Opinia Nr 008963

z wyników przeprowadzonych oględzin - ekspertyzy urządzeń grzewczo-kominowych

w budynku przy ul. A. Wajdy nr 6/2 w Świdnicy
dotycząca urządzeń grzewczo-kominowych używanych przez B.O.K. Świdnica

SPINAC ORIENTACyjny

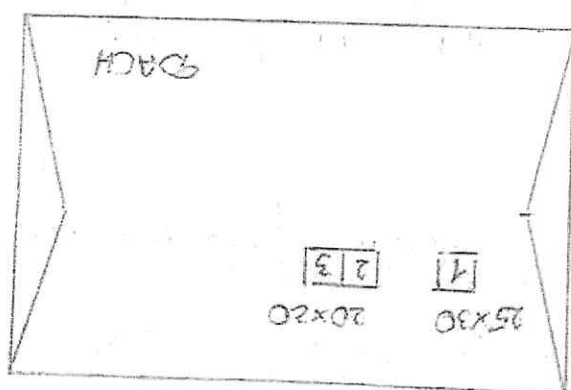
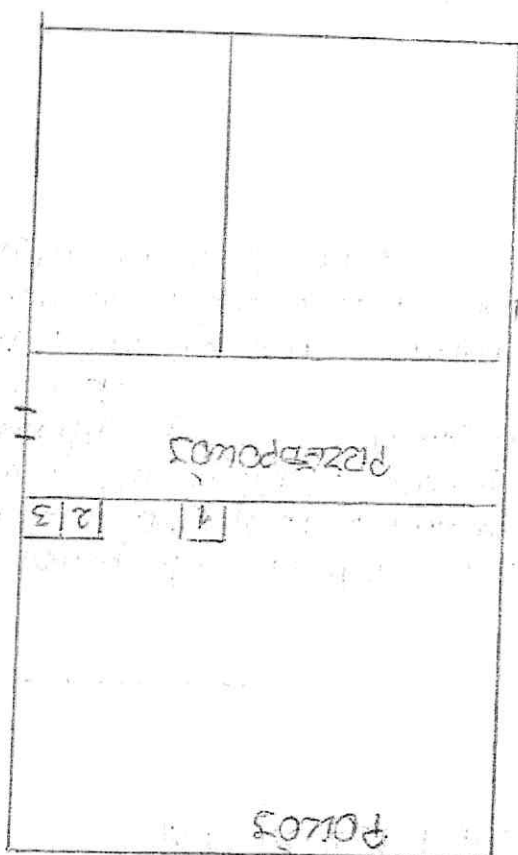
1. Istniejący stan podłączeń nie pozwala na podłączenie CO gaz i wentylacji wywiewnej
2. Dla kotła CO gaz i wentylacji wywiewnej wykonać nowe przewody zgodnie z obowiązującymi przepisami i w oparciu o projekt
3. Dla prawidłowego funkcjonowania urządzeń kominowych zapewnić należy napływ powietrza z zewnątrz poprzez urządzenia nawiewne
